长沙至浏阳市域（郊）铁路黄花机场至浏阳段工程（黄花机场至集里）土建施
工项目第一标段、第二标段澄清及答疑文件

长沙至浏阳市域（郊）铁路黄花机场至浏阳段工程（黄花机场至集里）土建施工项目第一标段、第二标段澄清及答疑文件

长沙至浏阳市域（郊）铁路黄花机场至浏阳段工程（黄花机场至集里）土建施工项目第一标段、第二标段投标人提出疑问时间已按招标文件的规定时间截止。投标人提交的问题经过汇总归类，类似问题不逐个答复。本次澄清及答疑文件作为招标文件组成部分，招标文件的澄清和对投标人问题的回复如下：

表 6.1-1 节点桥梁统计

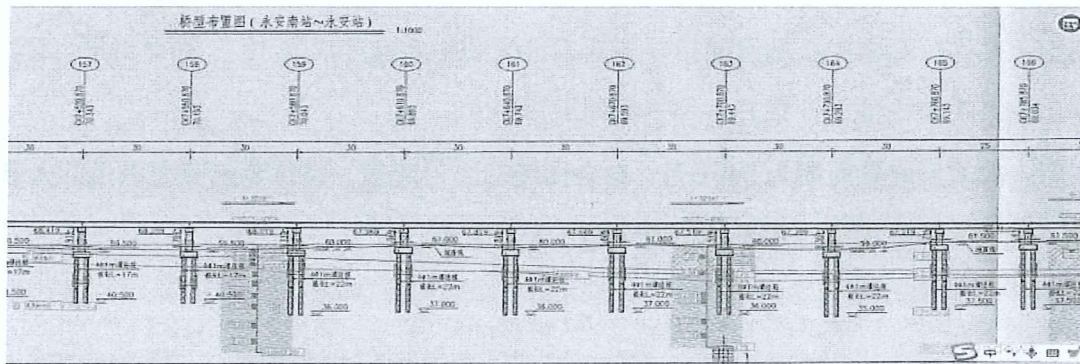
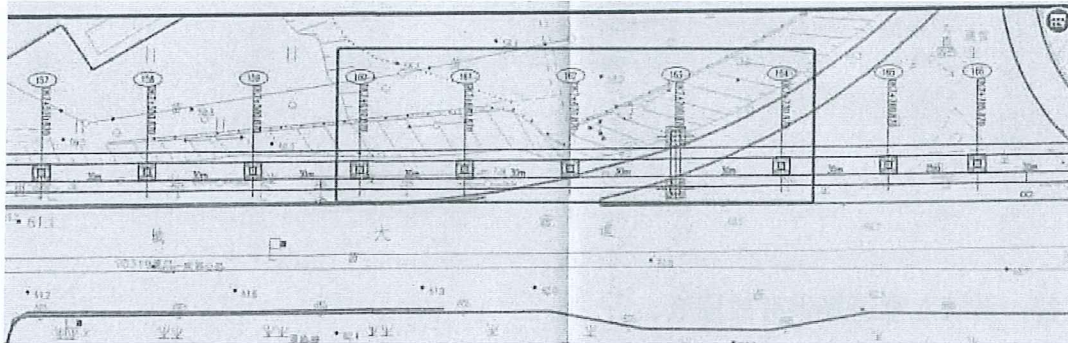
问题 26: 永安南站~永安站区间桥梁桥址平面图 CGLc1-2B-302-0J-06-003A、桥型立面图 CGLc1-ZB-302-QJ-06-004A 与设计说明 P16 的节点桥梁统计不一致，请问以哪个为准？

答：永安大道节点桥梁以桥址平面图为准。
